**SOLICITATION AMENDMENT
MODIFICATION DE L'INVITATION**

Title - Sujet Projet d'aménagement de bureau audi	
Solicitation No. - N° de l'invitation E62ZR-212805/A	Amendment No. - N° modif. 006
Client Reference No. - N° de référence du client 20212805	Date 2021-10-15
GETS Reference No. - N° de référence de SEAG PW-\$\$HN-331-80357	
File No. - N° de dossier hn331.E62ZR-212805	CCC No./N° CCC - FMS No./N° VME
Solicitation Closes - L'invitation prend fin at - à 02:00 PM Eastern Standard Time EST on - le 2021-11-12 Heure Normale de l'Est HNE	
F.O.B. - F.A.B. Plant-Usine: <input type="checkbox"/> Destination: <input checked="" type="checkbox"/> Other-Autre: <input type="checkbox"/>	
Address Enquiries to: - Adresser toutes questions à: Turner, Louie	Buyer Id - Id de l'acheteur hn331
Telephone No. - N° de téléphone (613) 297-3769 ()	FAX No. - N° de FAX () -
Destination - of Goods, Services, and Construction: Destination - des biens, services et construction:

La modification de l'invitation 006 est émise pour répondre aux questions des soumissionnaires potentiels et des visites sur place et pour prolonger la date de clôture des soumissions jusqu'au 12 novembre 2021

LOADING DOCK & FREIGHT AREA

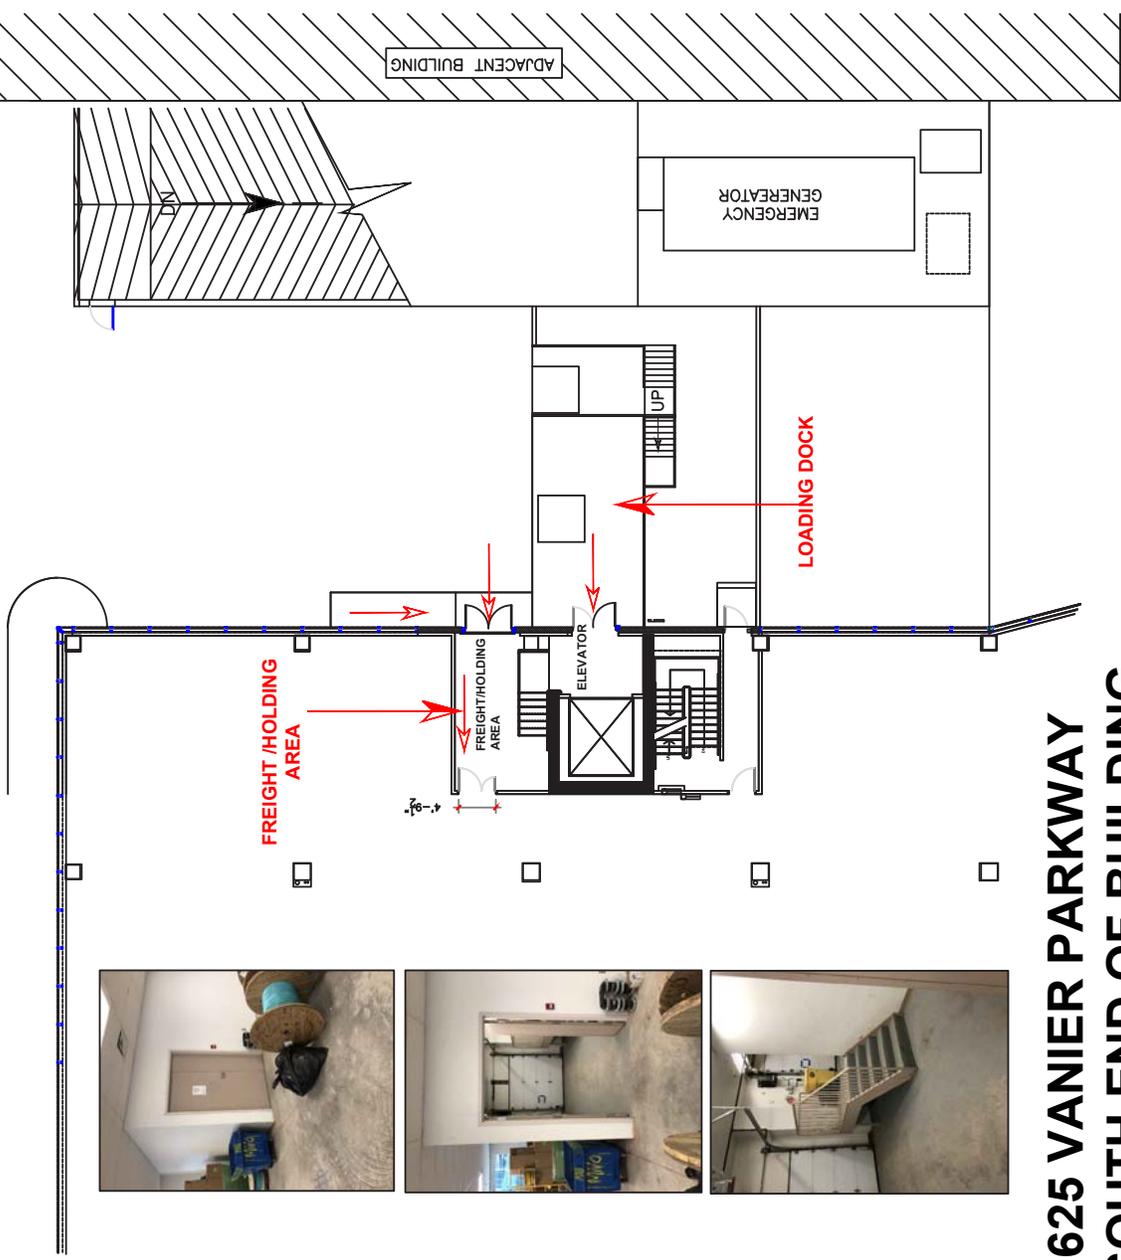
Question #4

Pouvons-nous obtenir des photos du quai de chargement et de l'accès au monte-charge.

Question #12

Y a-t-il des restrictions de camions pour les livraisons?

Réponse #4:

Voir photo/dessin ci-joint

Réponse #12:

Veuillez vous référer au chargement l'image doc.
